Commissione Tecnica di Verifica dell'Impatto Ambientale – VIA e VAS

Parere n. 3085 del 19/07/2019

Progetto:	<p><i>Verifica di ottemperanza</i></p> <p>Progetto di completamento di Fiumicino Sud - Aeroporto Leonardo Da Vinci (RM) – DM VIA n. 236 del 8/08/2013. Verifica di ottemperanza prescrizioni: A.3 a) , A.3 c), A.3 d), A.3 e), A.3 f) , A.4, A.5, A.6, A.8, A.14 (fase in corso d'opera), A.20 - Stralcio secondo, seconda fase attuativa “Completamento del raddoppio del la Via di rullaggio Bravo – Lotto A” (progetto 6)</p> <p>ID_VIP: 4359</p>
Proponente:	ENAC

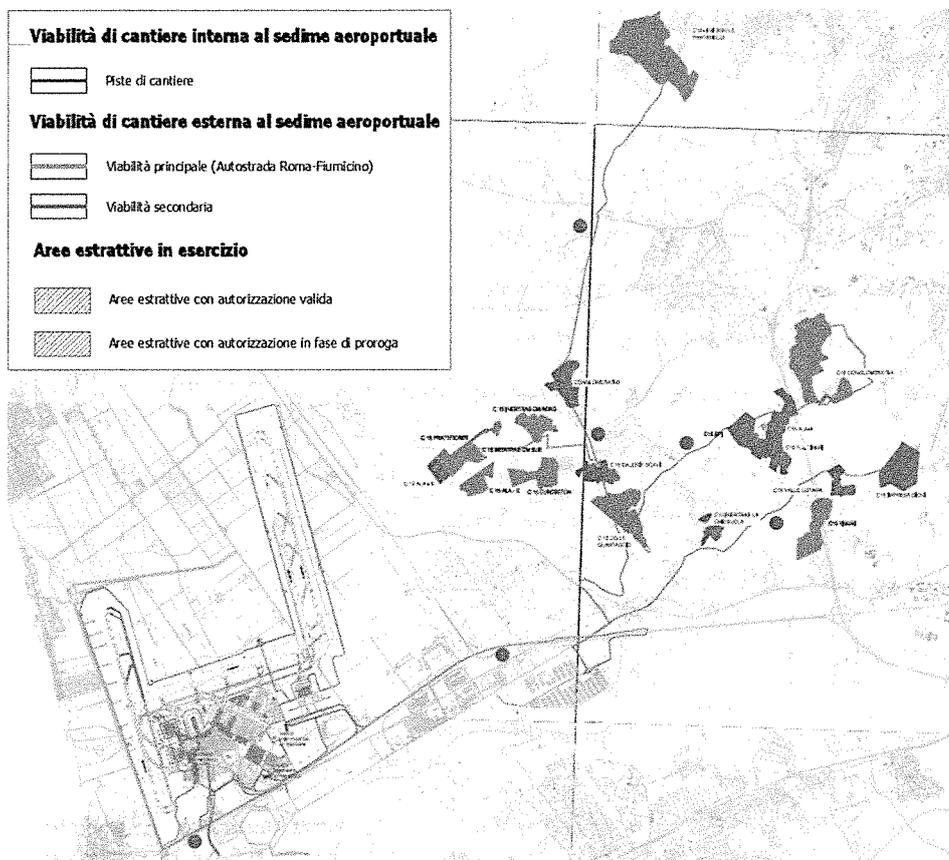
CONSIDERATO che per quanto riguarda le movimentazioni (trasporti e percorsi) dei materiali come dettagliato nell'elaborato "Planimetria delle aree estrattive e dei percorsi di cantiere" (cfr. A783T13DGGEDGEN007-0) i percorsi sono su viabilità esistente aperta al traffico. Di seguito uno stralcio del citato elaborato:

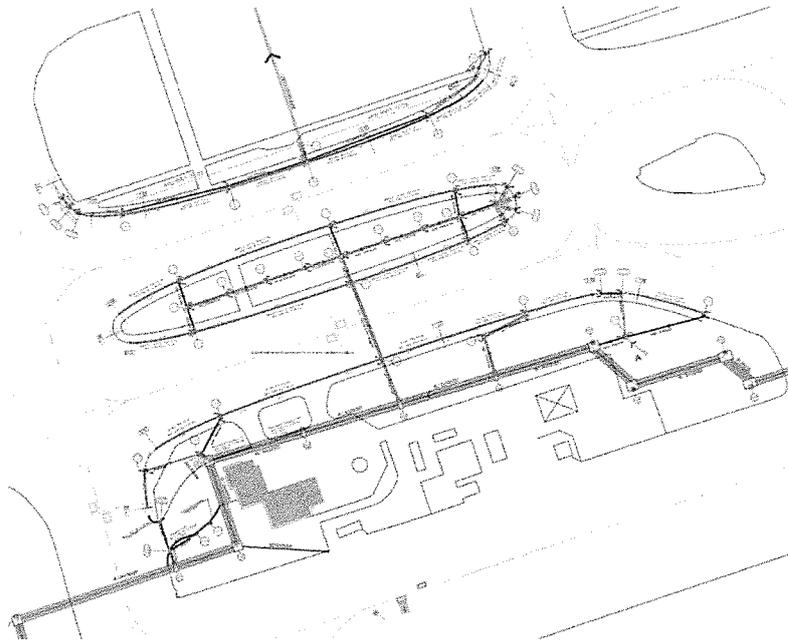
CONSIDERATO E VALUTATO che per quanto attiene alla parte 6b della stessa prescrizione è stata effettuata un'analisi di dettaglio relativa alle eventuali alterazioni della falda derivanti da attività di cantiere o dalla presenza dell'opera durante la fase di vita utile. Lo studio, per cui è stato redatto lo specifico elaborato "Analisi degli effetti sulla falda nella fase di cantiere e di esercizio" A783T13DGGGERGEN011-0, ha evidenziato che non esistono interferenze significative sulla falda durante la fase di esercizio in quanto l'opera non costituisce un elemento di barriera e non è previsto alcun emungimento in fase di esercizio. E' stata inoltre effettuata l'analisi relativa alle fasi di cantiere. In particolare, quanto emerge da tale documento, nonché dalla Relazione Geologica ed Idrogeologica, riportata nell'"Estratto dei documenti significativi del progetto" A783T13DGGEDGEN012-0 è come la falda interessata all'emungimento nelle fasi di scavo dei cantieri temporanei è quella superficiale, relativa all'acquifero freatico contenuto nelle sabbie litorali. In particolare, la quota della falda nella zona oggetto degli interventi, subisce delle oscillazioni comprese tra 1 m e 1.5 m, ponendosi ad una profondità media da p.c. attorno a 2.5 m; la

superficie freatica può quindi essere collocata ad una quota assoluta pari a circa -1.5 m rispetto al livello medio mare. Si tratta quindi di un acquifero libero, unico, superficiale, sostenuto dalla formazione argillosa fluvio lacustre, il cui tetto, nella zona più prossima alle opere di progetto, si rinviene ad una profondità media di circa 20 m di profondità. La presenza dell'acquifero superficiale, all'interno di terreni prevalentemente sabbiosi, mediamente permeabili in relazione alle dimensioni medie dei vuoti tra le particelle di terreno, rende necessari alcuni apprestamenti al fine di rendere agevoli le operazioni di scavo. La circolazione delle acque sotterranee presenta un lieve gradiente di deflusso che indirizza la falda verso le idrovore di Maccarese-Focene, con quote ben al di sotto di quelle del mare. Da tali considerazioni emerge la possibilità che gli scavi condotti nell'area del sedime aeroportuale e dintorni, che vanno ad intercettare la superficie freatica, possono essere interessati da venute d'acqua; Per assicurare il mantenimento delle condizioni minime di sicurezza all'interno dello scavo e per consentire di eseguire i lavori senza la presenza dell'acqua, si rende necessario deprimere localmente la falda. La tecnica di emungimento di maggiore successo nelle condizioni illustrate fin qui, in termini di risultati, facilità di utilizzo ed economia di installazione è quella del sistema wellpoint. Rimandando alla citata relazione "Analisi degli effetti sulla falda nella fase di cantiere e di esercizio" A783T13DGGGERGEN011-0 per gli approfondimenti specifici relativi al sistema wellpoint ed alla metodologia di analisi dei suoi effetti, nella presente relazione si vogliono richiamare le conclusioni del citato studio. In particolare lo studio afferma che non sussistono potenziali impatti significativi sulla falda sia durante le fasi di cantiere (temporanee) e si segnalano le seguenti evidenze:

- lievi e locali variazioni di falda in ragione delle portate emunte e delle caratteristiche dell'acquifero;
- alterazioni marginali e velocemente reversibili al termine delle operazioni di aggottamento in virtù dei brevi tempi di ricarica caratteristici dell'acquifero in esame;
- variazioni marginali del bilancio idrologico dell'area, tali da escludere fenomeni di depauperamento della falda;
- le acque emunte saranno convogliate nel sistema di scarico a mare autorizzato dalla Provincia di cui dispone il sedime aeroportuale.

Ubicazione dell'area di progetto rispetto alla mappa rischio e fasce fluviali (PAI - AdB Tevere aggiornamento - 2014 – Tavola P5-Cf)

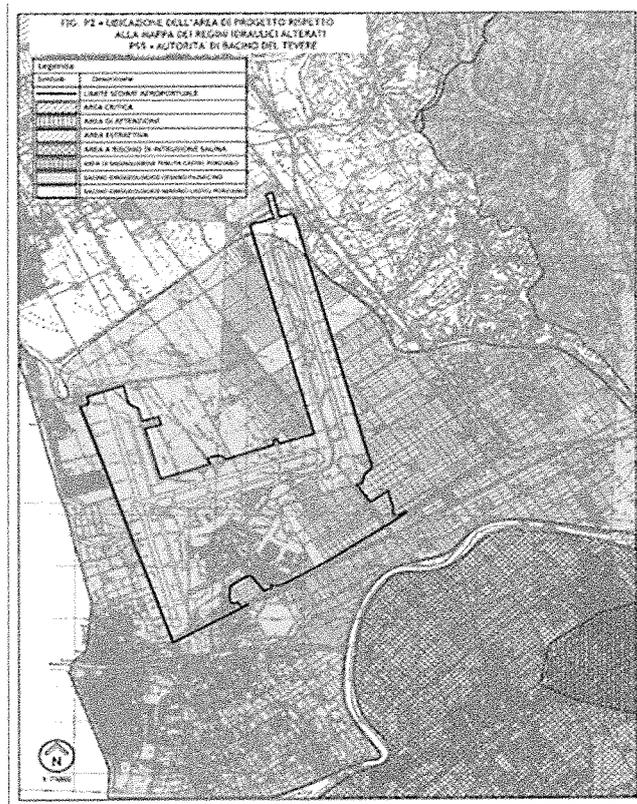
CONSIDERATO E VALUTATO che l'area d'interesse ricade nel territorio in cui è stato redatto il Piano stralcio per area Specifica, PS5, tratto metropolitano del fiume Tevere da Castel Giubileo alla foce, approvato con DPCM del 3/5/2009. Il Piano Stralcio per l'Assetto Idrogeologico elaborato dall'Autorità dei Bacini regionali del Lazio (in attuazione del D.Lgs. 152/06 e approvato con DCR Lazio n. 17 del 04/04/2012) affronta la problematica relativa alla difesa del suolo, di difesa dei versanti e di regimazione idraulica. Il Piano riporta le situazioni di pericolo d'inondazione stimate ai sensi del DPCM 29/09/1998 dall'Autorità tramite indagini o segnalazioni locali nell'ambito del territorio di propria competenza.

CONSIDERATO E VALUTATO che non applicandosi il PS6 al piano di sviluppo aeroportuale precedentemente approvato, è stato necessario effettuare le valutazioni in relazioni ai Piani Stralcio precedenti. In particolare, le figure riportate di seguito restituiscono la localizzazione dell'ambito aeroportuale all'interno delle mappe tematiche proposte dai tre strumenti di Piano per l'ubicazione dell'area di progetto rispetto alla mappa rischio e fasce fluviali (PAI - AdB Tevere aggiornamento - 2014 – Tavola P5-Cf) nonché per l'ubicazione dell'area di progetto rispetto alla mappa dei regimi idraulici alterati (PS5).
